リ コ ー ル 届 出 一 覧 表

届出者の氏名 本田技研工業株式会社
又は名称 代表取締役 川本 信彦

届 出 番 号	482	リ コ ー ル 開 始 日	平成 9年8月22日
自動車使用者及び自動車分解整備事業者に周知させるための措置	<ul style="list-style-type: none"> ・使用者：ダイレクトメールで通知する。 ・自動車分解整備事業者：日整連発行の機関誌に掲載する。 ・改善実施済車には、後面ガラス左下隅にNo.482のステッカーを貼付する。

改善箇所説明図

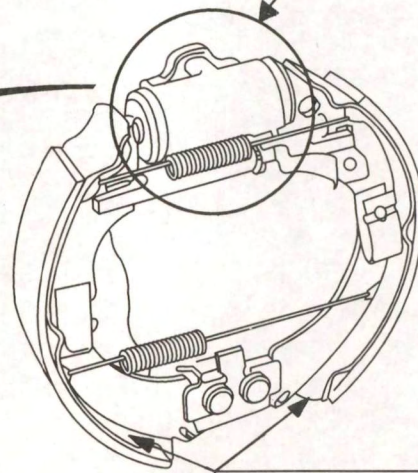
基準不適合発生箇所

ホイールシリンダ内部にあるピストンのカップ取付け部の表面処理に不適切なものがあるため、使用を続けるとカップ部からブレーキ液の漏れが発生する。

後輪のピストンとカップ（1輪2個、1台4個）を全車両交換する。又、ブレーキ液の付着したブレーキシューは新品に交換する。

識別：バックプレートに黄色ペイントを塗布する。

ピストン

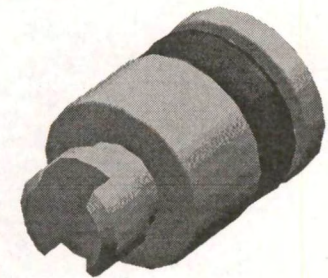
改善前

表面処理色：灰（つや消し）色

改善後

表面処理色：銀（メッキ）色
